Bijlage 7.

Alternatieven bereikbaarheid Oosterdoksdraaibrug,
Gebruikersoverleg Dijksgracht 29 juni 2021

Doorgang zuidzijde

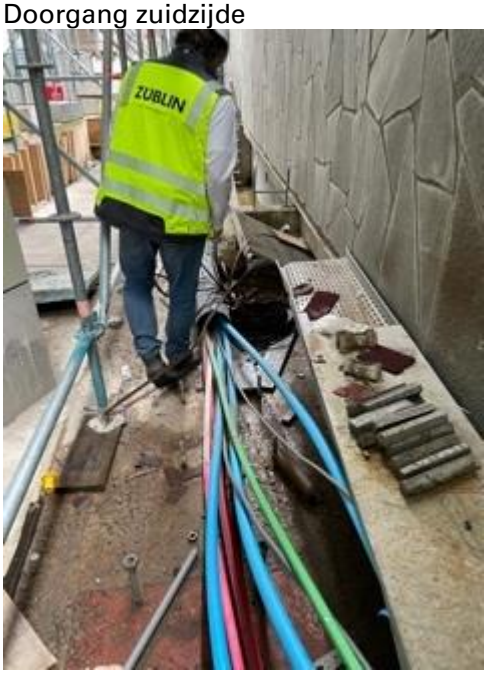
4. **Alternatieve looproute door Oosterdoksstraat/Oosterdoksonderdoorgang**
   Overweging:
   Veilige looproute creëren door Oosterdoksstraat en Oosterdoksonderdoorgang richting metroperron.
   Reactie OOA/Züblin:
   Tot en met week 38 (eind september) is dit stuk van de Oosterdoksstraat in gebruik als toerit voor de Oosterdoks Parking. De rijbaan is net breed genoeg voor 2 rijstroken en 3e strook voor voetgangers en/of fiets is niet mogelijk.
   Vanaf week 38 wordt in de Oosterdoksstraat de beplating aangebracht aan de onderzijde van de overbouw. Om de beplating aan te brengen worden steigers aangebracht. Tussen de steigers blijft een (rij)baan beschikbaar van ca. 6 meter breed. Deze rijbaan is tevens de calamiteitenroute.
   Een route tussen de kolommen en damwand langs het spoor is niet mogelijk vanwege de aanwezige kabelgoot + kabels, obstakels (ventilatieputten, funderingsresten) en de kromming van de damwand waardoor de beschikbare loopruimte te krap wordt.

Looproute tussen de steigers is niet mogelijk vanwege de beschikbare ruimte en invulling calamiteitenroute.
   Route onder de zuidelijke steigers (steigers op dakconstructie looproute) is niet mogelijk vanwege de constructie van de steigers c.q. de veiligheid van de arbeiders die de beplating aan de onderzijde van de overkapping aanbrengen.
